Bulletin LAA ČR
je přílohou
časopisu
Pilot LAA ČR

Informace hlavního inspektora provozu ULL

Závazné Bulletin k používání integrovaných raketových záchranných systémů

SERVISNÍ BULLETIN č.03/2009

Viz připojená nálepka s nákresem odstranění pojistek.

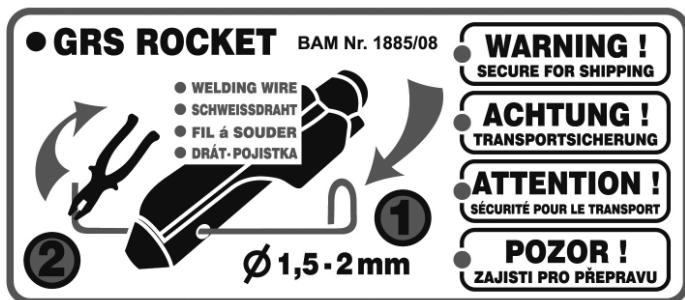
1. důslednou kontrolu, zda raketový motor u systémů firmy **Galaxy High Technology s.r.o.** má odstraněné 2 přepravní pojistky, které zajišťují, aby při dopravě a manipulaci se záchranným systémem při jeho montáži nemohlo dojít při nárazu k náhodné aktivaci raketového motoru.

Výrobce připevňuje na zajišťovací jehlu a aretační šroub propojený červený praporek, který se současně s jehlou po montáži odstraní (pozor, nezaměňovat se zajištěním odpalovací rukojeti v kabině letounu).

V návodu na přiloženém CD k novému ZS je popsáno, jak je daný systém zajišťován. Tuto informaci také najdete na internetových stránkách fy. Galaxy High Technology s.r.o. - www.galaxysky.cz a na úvodní stránce pod kolonkou emergency contact – (problíkává).

Doplnění technických parametrů v tabulce u systémů typu Magnum vyrobených společností STRATOS 07

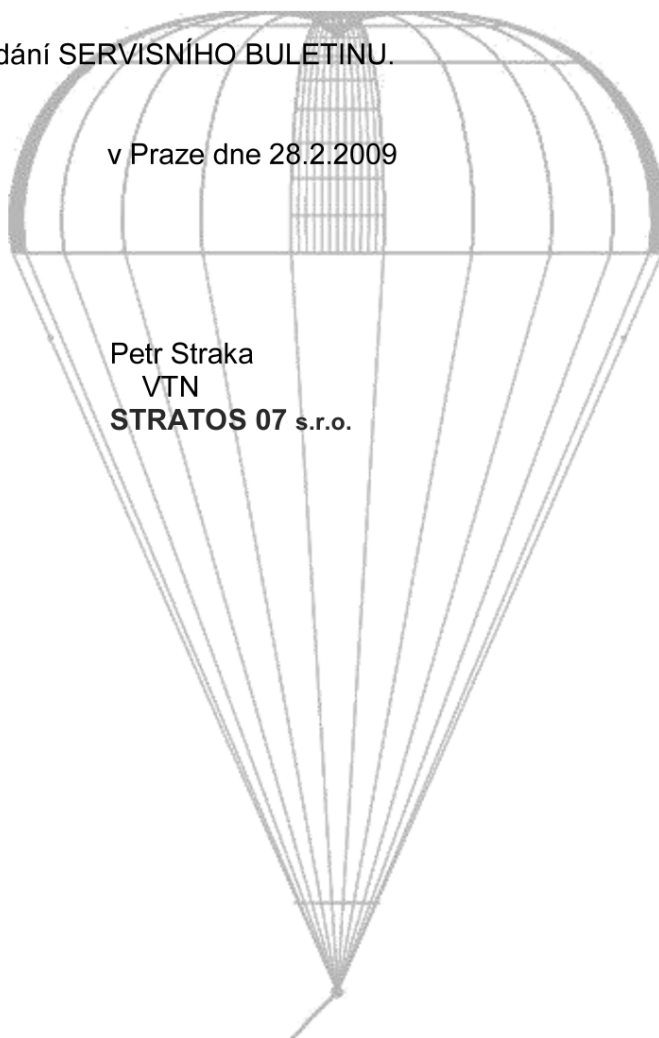
1. **Týká se:** Všech záchranných systémů typu Magnum vyrobených společností STRATOS 07
2. **Důvod:** Souhrnná a jednotná informace všem uživatelům na základě požadavků LAA ČR.
3. **Opatření:** 3.1 Doplnění tabulky systémů Magnum pro UL o údaj výšky použití:

- 3.2 Upozornění: Tyto údaje slouží pro informaci uživatele, avšak v případě ohrožení života se doporučuje použití systému, bez ohledu na výšku. I v tomto okamžiku Vám dává aktivace systému šanci záchrany.
